Keuringsverslag van een elektrische laagspanning- en zeer lage spanningsinstallatie

NIET CONFORM

Straatnaam Pol Antheunisstraat
Huisnummer 79
Busnummer
Postcode 9500
Gemeente GERAARDSBERGEN
Land België

Controlebezoek van een huishoudelijke installatie volgens (KB 08/09/2019) - AREI Boek 1- 6.5. en 4.2.4.3.

SCHEMATA

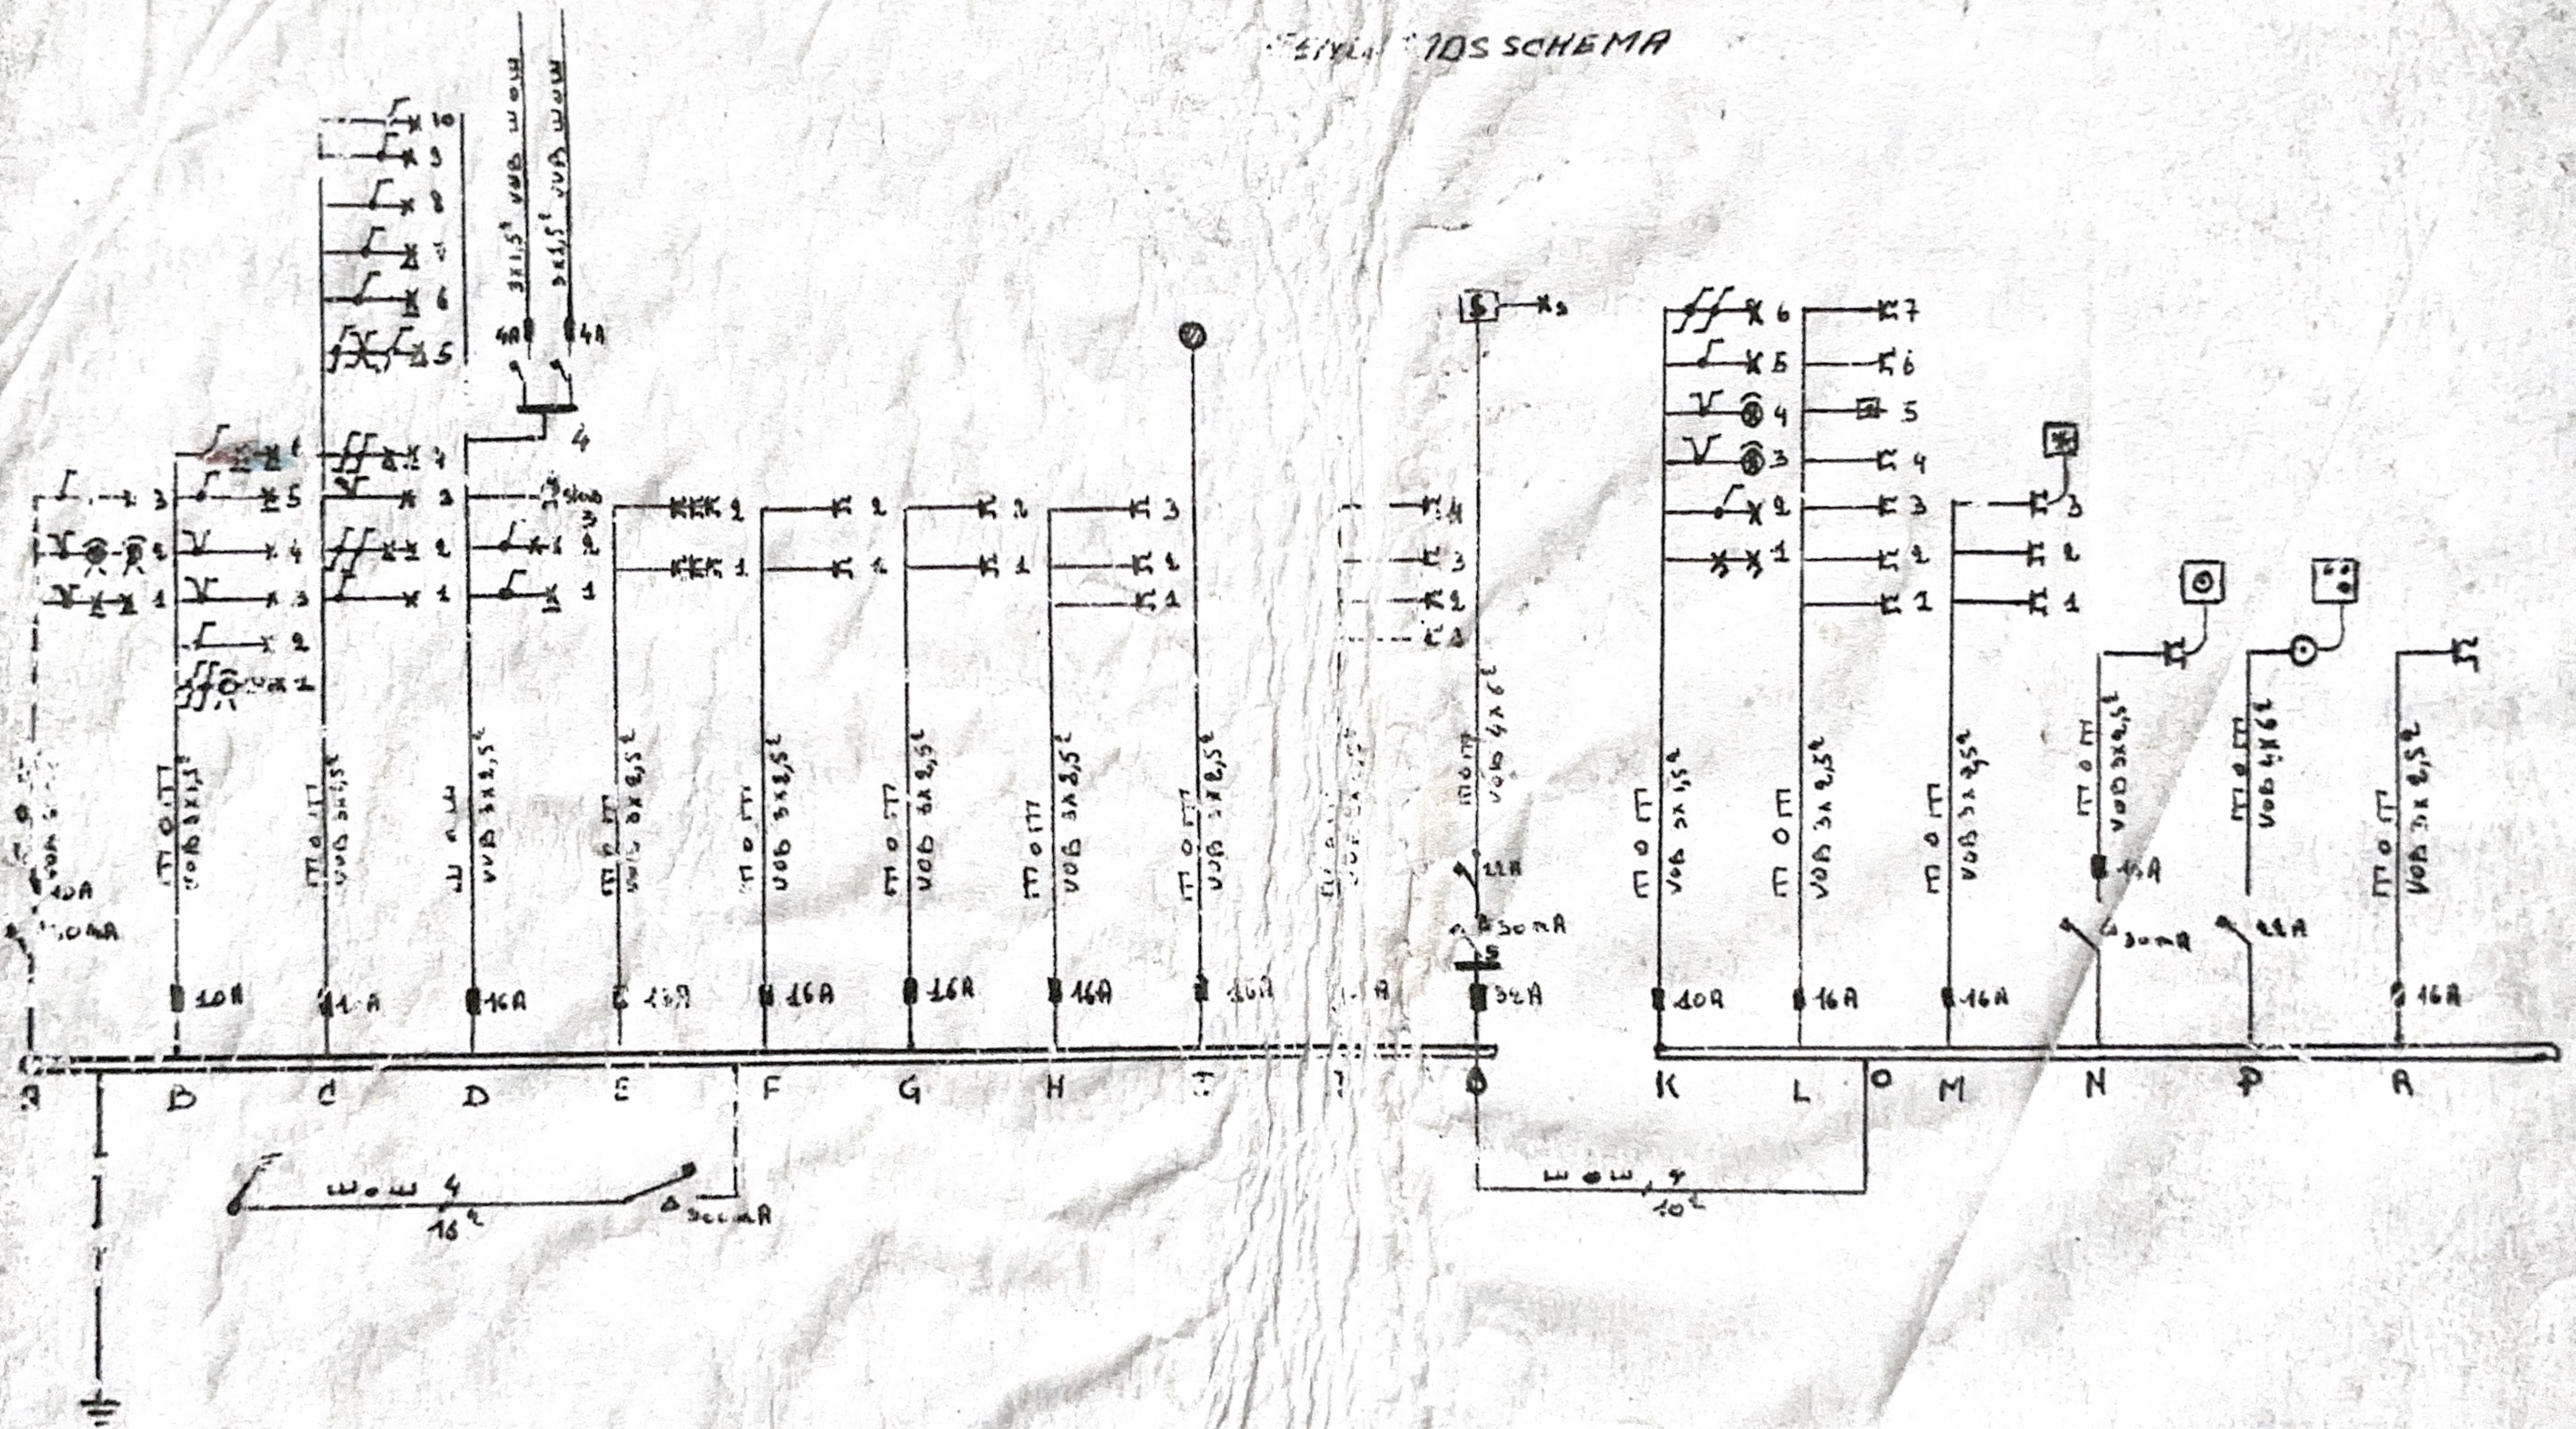
I1.02 Ééndraadschema van de installatie komt niet overeen met de werkelijkheid. (Boek 1 Afdeling 2.12 - 2.13 en 3.1.2)	Curve en aantal polen ontbreken.
I1.04 Situatieschema van de installatie komt niet overeen met de werkelijkheid. (Boek 1 Afdeling 2.12 - 2.13 en 3.1.2)	Keuken ontbreekt.
I1.05 Adresgegevens of gegevens installateur ontbreken of zijn onvolledig op het ééndraadsschema en/of situatieplan van de huishoudelijke elektrische installatie. (Boek 1 Afdeling 2.12 - 2.13 en 3.1.2 en 9.1.2)	
I2.01 Eén of meerdere differentieelstroombeschermingsinrichtingen werken niet met testknop en/of stroominjectie. (Boek 1 Onderafdeling 6.5.7.2)	
I2.02 De waarde van de isolatieweerstand van één of meerdere stroombanen is kleiner dan 0,5M ohm. (Boek 1 Onderafdeling 6.4.5.1.)	- Automaat 4P C32 - Automaat 2P C16 Positie: Bovenste rij module 6 (Links-rechts).
I3.07 Een demonteerbaar aansluitstuk (aardingsonderbreker) dient aangebracht te worden in de aardgeleider teneinde de meting van de aardweerstand mogelijk te maken. (Boek 1 Onderafdeling 5.4.3.5.)
